FLÄCHENNUTZUNGSPLAN WINDENERGIE

Ergebnis der Beteiligung der
Behörden nach § 4 (1) BauGB

Bericht

3. Juni 2016

Abbildung 1: Ausschluss aufgrund des Denkmalschutzes

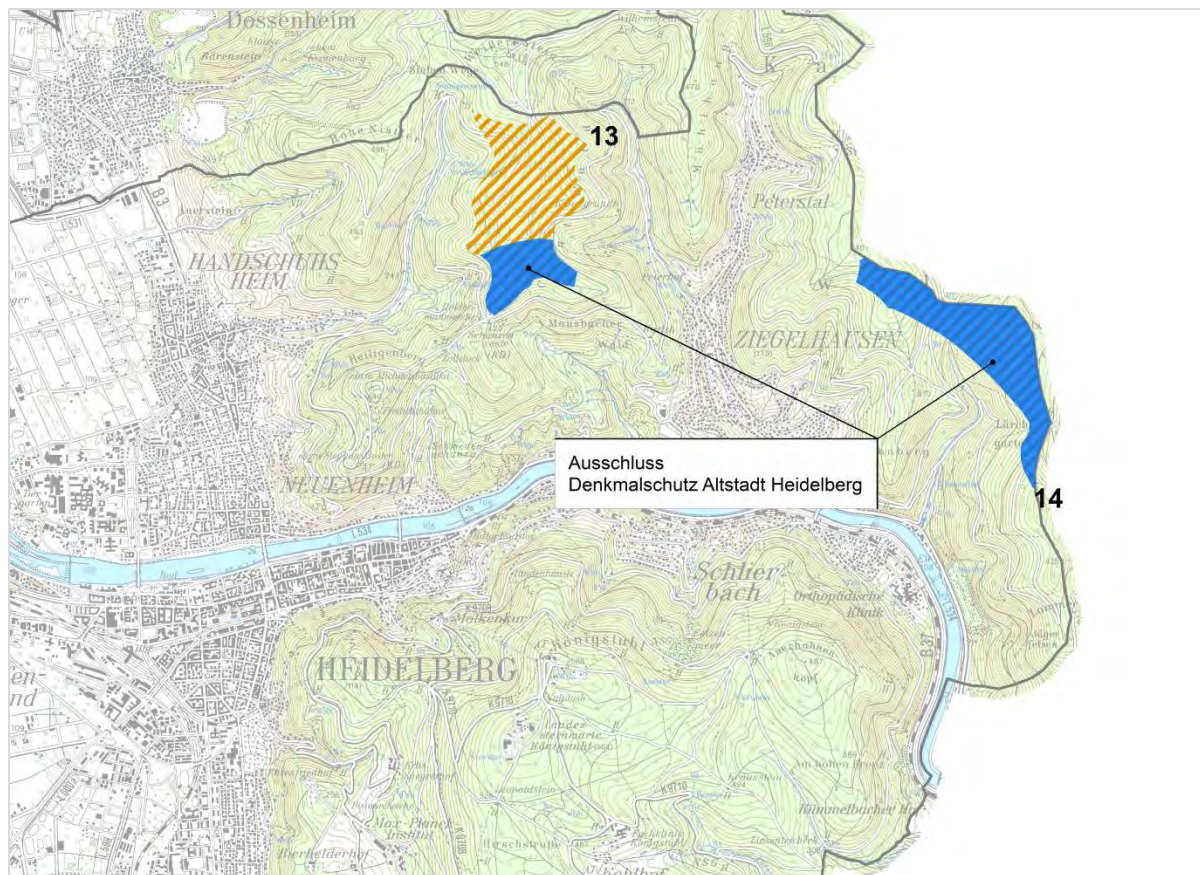
Das Landesamt für Denkmalpflege, Regierungspräsidium Stuttgart, hat sich gegen manche Flächen in Heidelberg in direkter Nähe zum Neckartal aufgrund der Beeinträchtigung von Blickbeziehungen zu den denkmalgeschützten Bereichen um die Altstadt und das Schloss ausgesprochen. So kommen die Konzentrationszonen 14 (Lammerskopf) sowie der südliche Teil der Konzentrationszone 13 (Weißer Stein) nicht mehr für Windenergieanlagen in Frage. Es wurden erhebliche Bedenken geltend gemacht: Demnach muss *„im anschließenden immissionsschutzrechtlichen Verfahren damit gerechnet werden, dass von Seiten der Denkmalpflege eine Zustimmung nicht in Aussicht gestellt werden kann.“* Diese Flächenbereiche sind für das weitere Verfahren als „harte Tabukriterien“ zu bewerten und kommen für eine Konzentrationszone Windenergie daher nicht in Betracht. Nachfolgend ein Auszug aus der Stellungnahme vom 30.10.2015 (in der Anlage vollständig beigefügt):

„Die Visualisierungen von den Fotostandorten 26 und 29 zeigen, dass Windenergieanlagen in den Konzentrationszonen 13 und 14 im Heidelberger Stadtbild in Erscheinung treten, eine deutliche Konkurrenzwirkung gegenüber der historisch überlieferten Situation entfalten und die überlieferte Beziehung von Gebäuden und Landschaft überprägen würden. Dies hätte insbesondere eine erhebliche Beeinträchtigung des geschützten Erscheinungsbildes des Kulturdenkmals Heidelberger Schloss und Alte Brücke (im Sinne des § 15 Abs. 3 DSchG), sowie der Gesamtanlage „Alt Heidelberg“ zur Folge. Betroffen wäre nicht nur die Fernsicht auf die Stadtansicht (Fotostandort 26), sondern in hohem Maße auch die Erlebbarkeit der Situation in seiner näheren Umgebung (Fotostandort 29). Von Seiten der Denkmalpflege werden erhebliche Bedenken zu diesen Flächenausweisungen hervorgebracht. Angesichts der hohen Bedeutung der Altstadt Heidelberg weisen wir darauf hin, dass der Verzicht auf die Ausweisung der Konzentrationszonen 13 und 14 notwendig ist, um den Erfordernissen des Denkmalschutzgesetzes Rechnung zu tragen.“

Am 18.11.2015 antwortete die Behörde wie folgt: *„Wie schon bei den Gesprächen in Ihrem Haus dargestellt, lässt sich die Einschätzung der denkmalpflegerischen Belange nur sehr schwer pauschal anhand von Plänen darstellen. Die topographischen Gegebenheiten sind ohne Visualisierungen kaum zu überblicken. Darum sind wir Ihnen sehr dankbar, dass Sie zur weiteren Überprüfung der visuellen Beeinträchtigung durch Windkraftanlagen noch Fotomontagen von wichtigen Ansichten haben anfertigen lassen. Aus denkmalpflegerischer Sicht muss nun festgestellt werden, dass aufgrund der topographischen Gegebenheiten, trotz der großen Entfernung, Windkraftanlagen in der Konzentrationszone 14 vom Fotostandort 26 insbesondere eine erhebliche Beeinträchtigung des Erscheinungsbildes der gem. §12 DschG geschützten Kulturdenkmale "Alte Brücke" und "Schloss Heidelberg" im Zusammenhang der gem. §19 DSchG geschützten Altstadt Heidelbergs darstellen. Mit Blick auf die Konzentrationszone 13 können die erheblichen Bedenken der Denkmalpflege durch eine Reduktion der Fläche um die südlichen beiden Windkraftanlagen zurückgestellt werden.“*

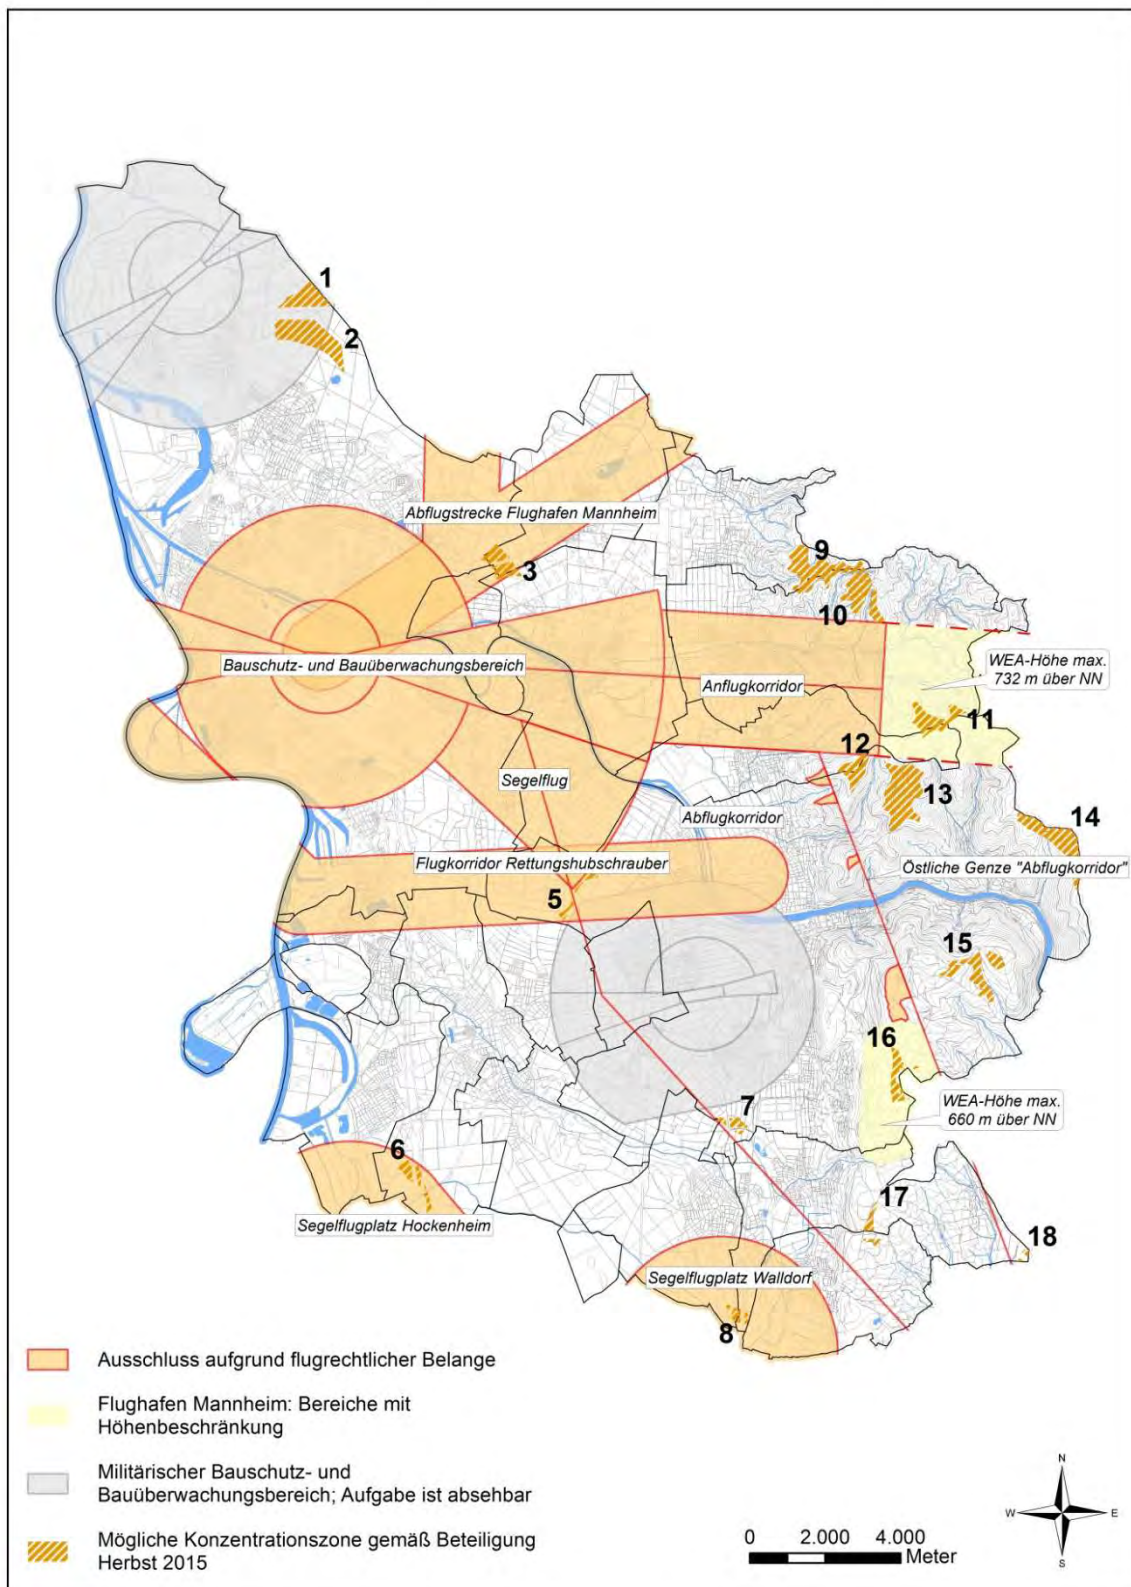
So kommt die Fläche 3 zwischen Mannheim-Wallstadt und Heddesheim aufgrund Abfluglinien vom Mannheimer Flughafen nicht mehr in Frage. „Aufgrund der zu erwartenden Anlagenhöhe von etwa 200m ü. G. (eine WEA ist zudem kein statisches sondern ein bewegtes Hindernis) sowie o. a. Sachverhalten verbietet sich derzeit eine Zustimmung gem. §14 Abs. 1 Luftverkehrs-Gesetz (LuftVG) unsererseits.“ Ergänzend führt die Deutsche Flugsicherung in seiner Stellungnahme vom 9.11.2015 Folgendes aus: „Die Konzentrationszone Nr. 3 ist von den veröffentlichten Sichtflugstrecken am Flugplatz Mannheim City betroffen. Die Konzentrationszone befindet sich unterhalb der Sichtabflugstrecke zum Pflichtmeldepunkt ECHO (westlich BAB 5 / Wein-

heim, Miramar-Bad). Sie befindet sich außerdem an der Sichtabflugstrecke zum Pflichtmeldepunkt KILO (Autobahndreieck Viernheim). Die DFS hält einen Abstand von mindestens 1000 m zu jeder Seite von Sicht-An- und -Abflugstrecken für erforderlich, um dem Luftfahrzeugführer auch weiterhin eine Umkehrkurve bei marginalen Wetterbedingungen zu ermöglichen. Bei marginalen Wetterbedingungen darf in einer Sicherheitsmindesthöhe von 500 Fuß über Boden oder Wasser, entsprechend 150 m, geflogen werden. Wir empfehlen daher, die Planungen für die Konzentrationszone Nr. 3 nicht weiter zu verfolgen.“

Ebenso werden die Fläche 6 aufgrund der Lage im direkten Umfeld des Sport- und Segelflughafens Hockenheim und die Fläche 8 aufgrund der Nähe zum Segelflughafen Walldorf als Gefahrenpotenzial und als für eine Windenergienutzung ungeeignet eingestuft. Zur Fläche 6 wird Folgendes ausgeführt: Aufgrund der „Anforderungen an die Hindernisfreiheit, der hohen Flugplatzdichte in diesem Bereich sowie der generellen Hindernissituation am Sonderlandeplatz Hockenheim verbietet sich eine ggf. zu erteilende Zustimmung unsererseits für den Bereich des Gebietes.“ Zur Fläche 8 heißt es: „Bei Verwirklichung von Windkraftanlagen in dem hier betroffenen Gebiet wird neben einer erheblichen Durchdringung der Hindernisometrie der Schutzbereich der Motor- und Segelflughafensrunde des Sonderlandeplatzes Walldorf verletzt. Aufgrund o. a. Sachverhalts kann eine ggf. erforderliche Zustimmung für den Bereich des betroffenen Gebietes ... nicht erfolgen.“

Die Fläche 5 in Nähe des Grenzhof Heidelberg liegt in einem Bereich, der für schnelle Hubschrauberverbindungen, insbesondere zwischen der BGU Ludwigshafen-Oggersheim und den Mannheimer Kliniken einerseits und den Heidelberger Kliniken andererseits, benötigt wird. Dies führt dazu, dass erhebliche Bedenken der Flugsicherung geltend gemacht wurden, so dass dieser Flächenbereich nicht mehr für Windenergieanlagen in Frage kommt. Dies wurde seitens des Regierungspräsidiums wie folgt formuliert: „Es wird angemerkt, dass innerhalb der Kontrollzone Mannheim aufgrund der hohen Anzahl an mit Hubschrauberlandeplätzen versehenen Kliniken und der Nähe zum Universitätsklinikum Heidelberg ein reger Verkehr von Rettungshubschraubern herrscht. Insbesondere Verlegungen von Patienten in kritischem Gesundheitszustand zwischen den Kliniken werden in der Regel durch die Luft ausgeführt. Hierbei werden aufgrund der Dringlichkeit der Einsätze regelmäßig die zulässigen Wetterminima für Sonder-VFR Flüge (Sichtweite 800 Meter und Wolkenuntergrenze 600 ft) ausgereizt, um die oft lebensrettenden Flüge zu ermöglichen. Die Realisierung von Windkraftanlagen innerhalb des in der Karte ausgewiesenen Gebiets 5 hält die Flugsicherung vor diesem Hintergrund für unverantwortlich, da sich das Gebiet wie ein Sperriegel zwischen die Universitätsklinik Heidelberg und die Kliniken in Mannheim und Ludwigshafen schieben würde. Aufgrund der zu erwartenden Anlagenhöhe von etwa 200m ü. G. (eine WEA ist zudem kein statisches sondern ein bewegtes Hindernis) sowie der unter Punkt 1 gemachten Ausführungen verbietet sich derzeit eine Zustimmung gem. §14 Abs. 1 Luftverkehrs-Gesetz (LuftVG) unsererseits.“

Abbildung 3: Ausschluss aufgrund des Artenschutzes - Wanderfalken

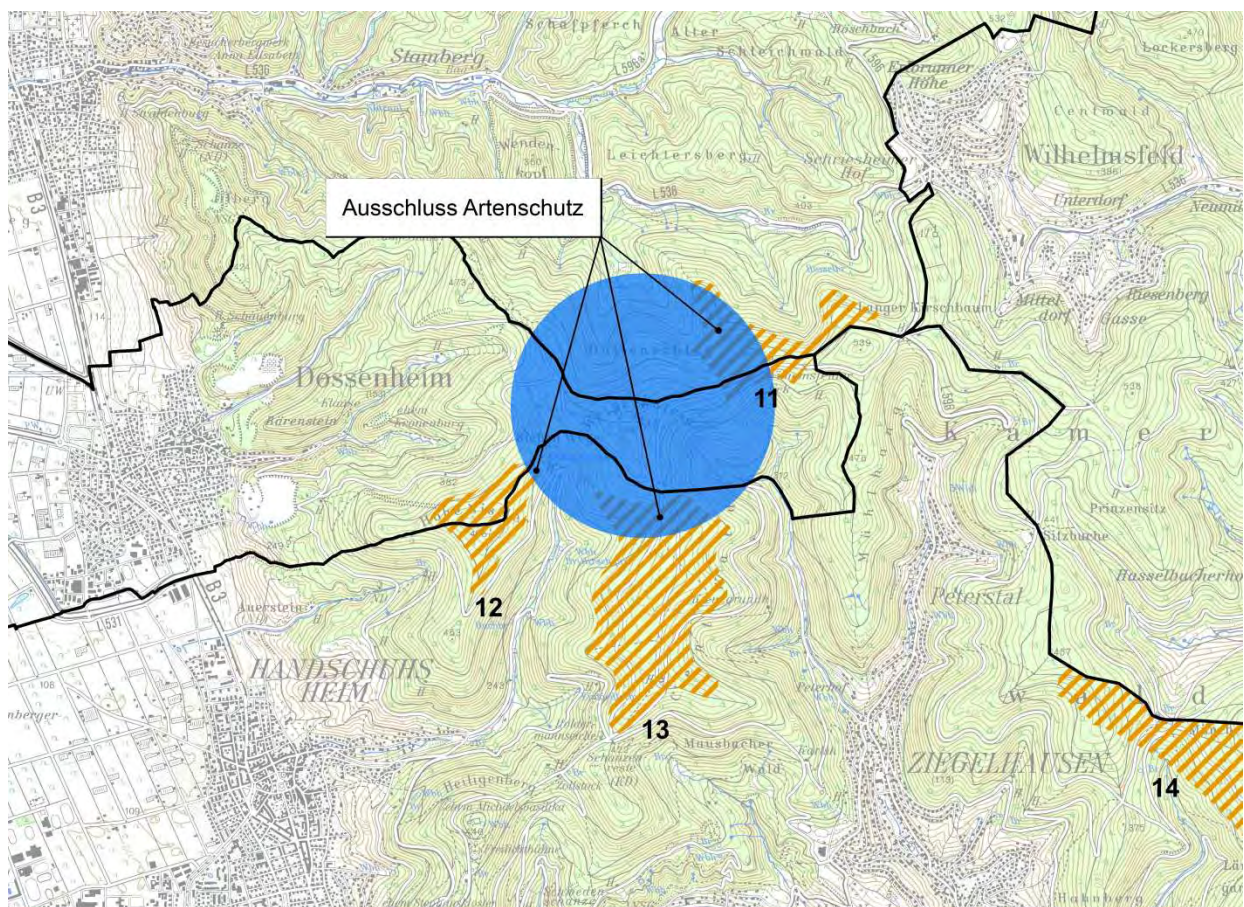
Das avifaunistische Fachgutachten des Nachbarschaftsverbandes wurde von allen Behörden als gute Grundlage für den Flächennutzungsplan angesehen. Lediglich am „Weißen Stein“ in Dossenheim sind innerhalb des gutachterlich untersuchten Raumes neue Erkenntnisse im Rahmen der Beteiligung gewonnen worden. Hier gibt es einen Brutplatz einer europarechtlich geschützten Art, der von der Arbeitsgemeinschaft Wanderfalkenschutz und der Datenbank der Ornithologischen Gesellschaft Baden-Württemberg (OGBW-Datenbank) bestätigt wurde. Diese Information ist ausreichend belastbar, um einen entsprechenden Schutzabstand von 1.000 Meter um den Weißen Stein als „hartes Tabukriterium“ aufzunehmen. Folge ist eine Verkleinerung der möglichen Konzentrationszonen 11, 12 und 13.

Abbildung 4: Ausschluss aufgrund des Artenschutzes - Störche

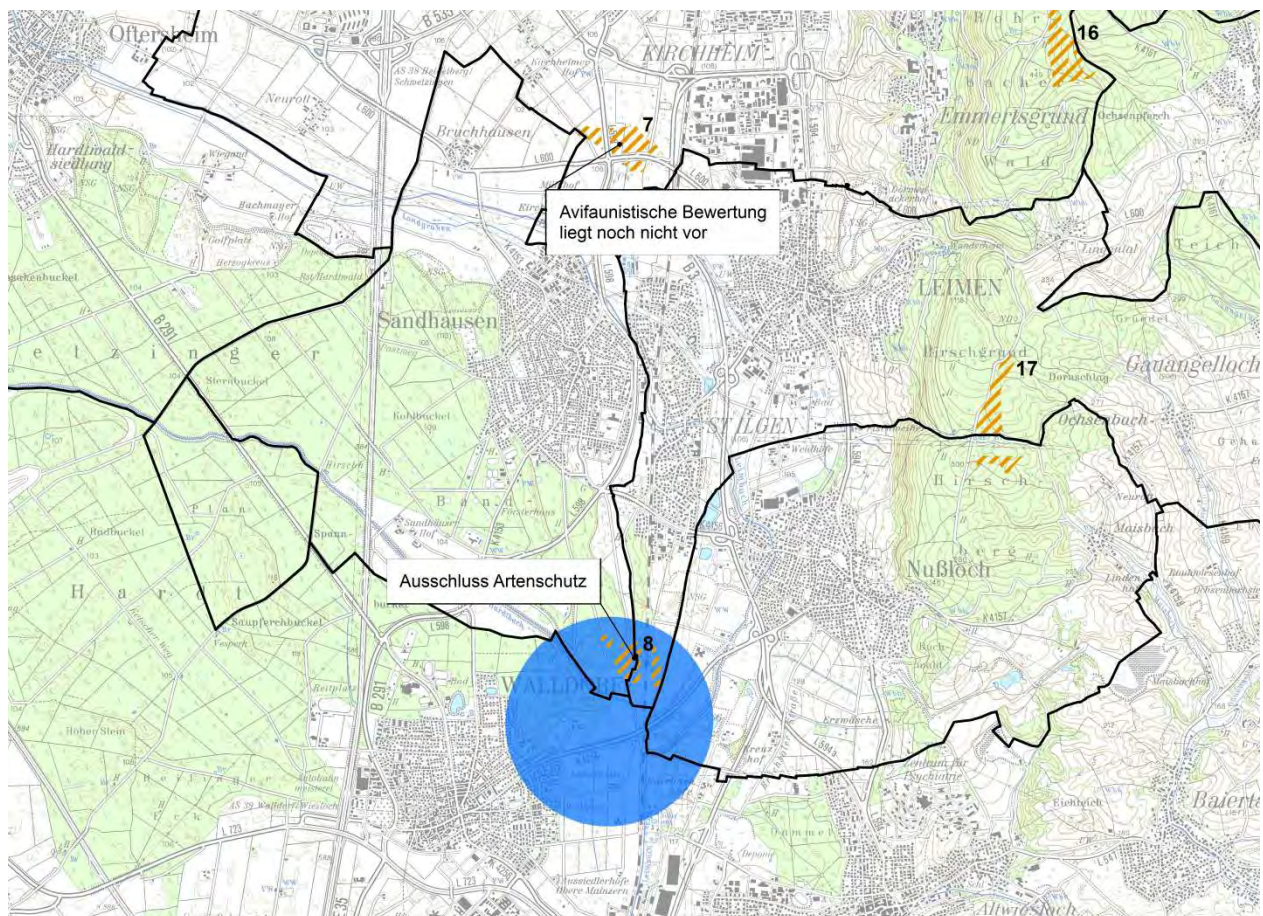
Das avifaunistische Fachgutachten umfasste nicht alle Flächen im Nachbarschaftsverband, die möglichen Konzentrationszonen 7 (Heidelberg, Kirchheimer Mühle) und 8 (Sandhausen-Süd) wurden auf Beschluss der Verbandsversammlung hin nicht geprüft. In der dazugehörigen Beschlussvorlage zur Verbandsversammlung vom 13.03.2013 heißt es dazu wie folgt: „In der Bürgermeisterrunde des Nachbarschaftsverbandes vom 09.01.2013 wurde Einvernehmen erzielt, dass aufgrund der Größe der derzeit restriktionsfreien Fläche von 48 qkm in einem ersten Schritt keine flächendeckende Erhebung durchgeführt werden soll. Stattdessen sollen vorerst nur die Flächen untersucht werden, die aufgrund ihrer Lage, ihrer Nutzungskonflikte und ihrer

Windhöufigkeit für WEA derzeit geeignet erscheinen. Dadurch wird eine zielgerichtete Kostenreduzierung für die fachgutachterliche Untersuchung erreicht.“ Aus diesen Gründen wurden die möglichen Konzentrationszonen 7 und 8 nicht gutachterlich untersucht. Im Hinblick auf die Fläche 8 im Süden von Sandhausen und Leimen in direkter Nähe zur Gemarkungsgrenze von Nußloch und Walldorf gab es durch Stellungnahmen des Regierungspräsidiums Karlsruhe, Referat 56 Naturschutz und Landschaftspflege sowie der Stadt Walldorf belastbare Hinweise auf ein Vorkommen von Störchen, was – neben den neuen Erkenntnissen zur Flugsicherung - zu einem Ausschluss dieser Fläche führt. Zur Fläche 7 liegt aus den vorgenannten Gründen derzeit keine belastbare Grundlage für die avifaunistischen Belange vor.

Abbildung 5: Neue harte Ausschlussbereiche

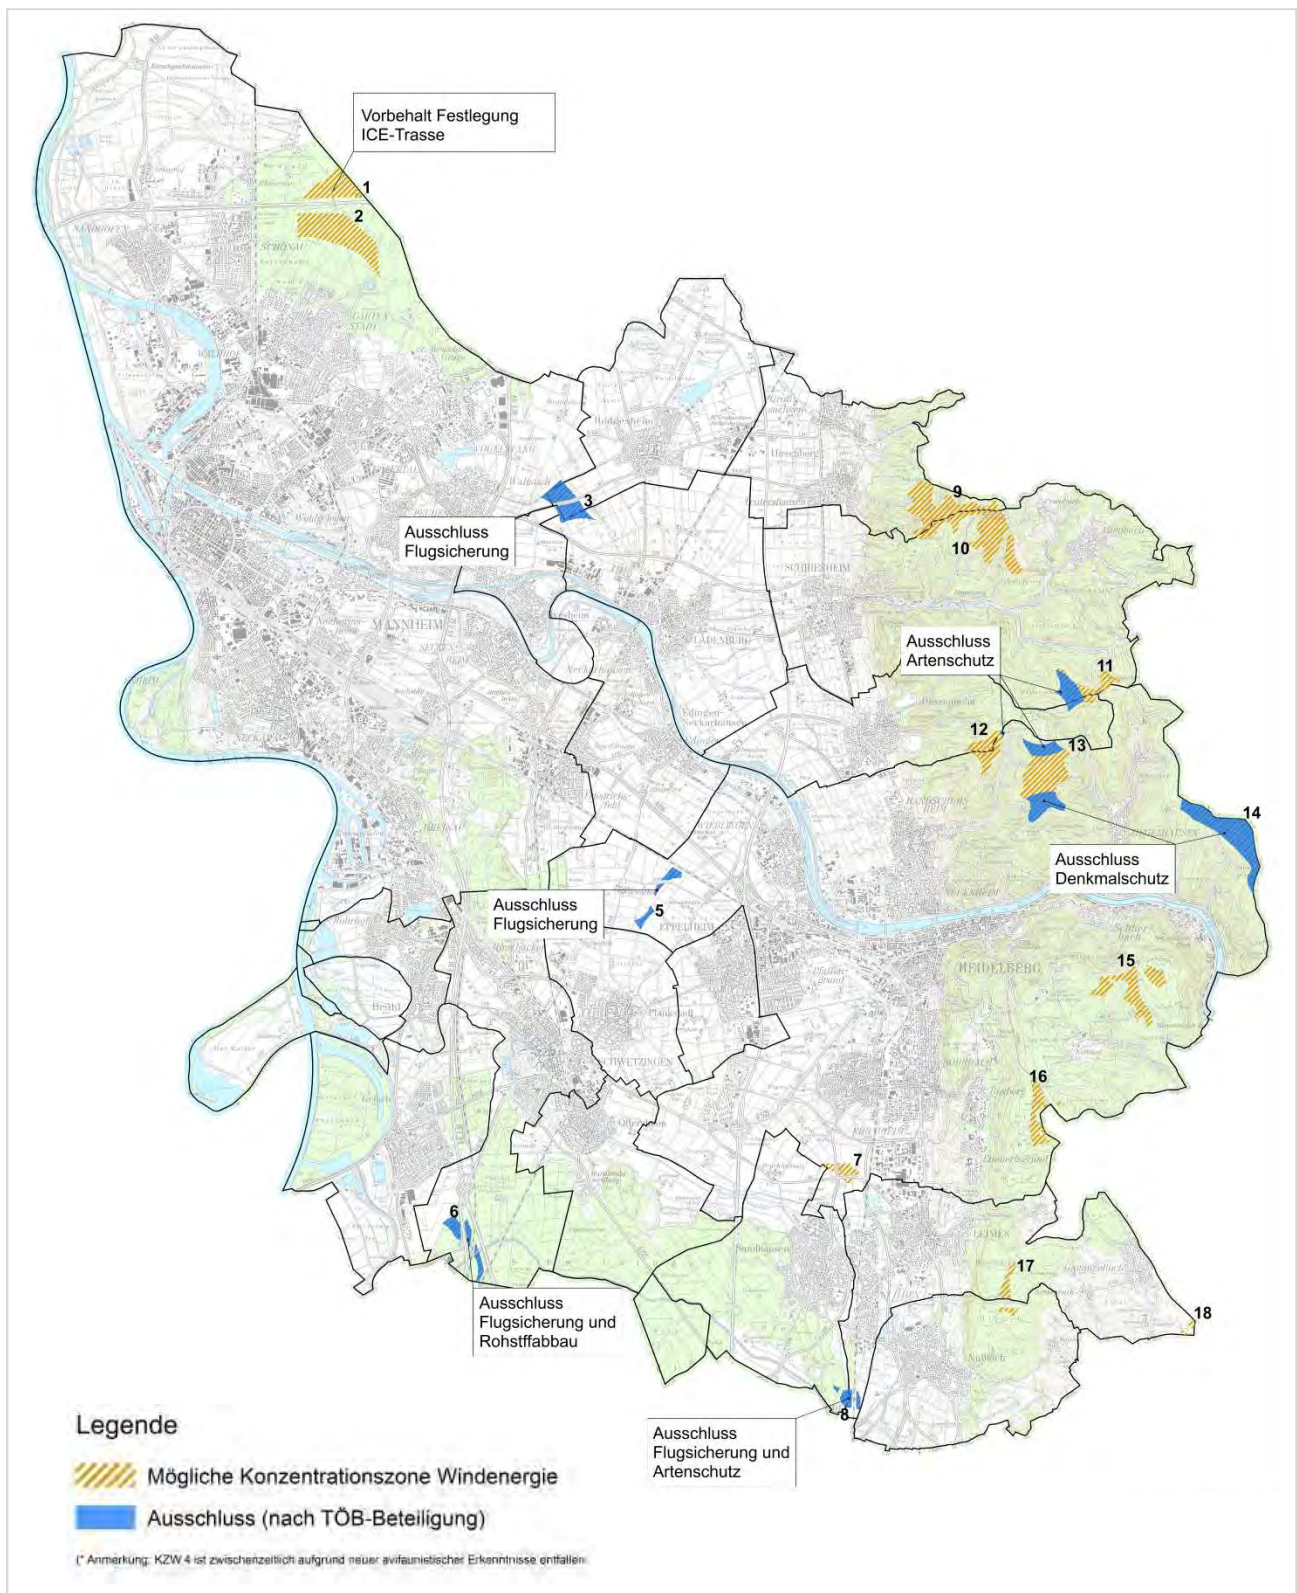
Im Ergebnis kommen daher die in nachfolgender Karte dargestellten Bereiche nicht mehr für Windenergie in Frage:
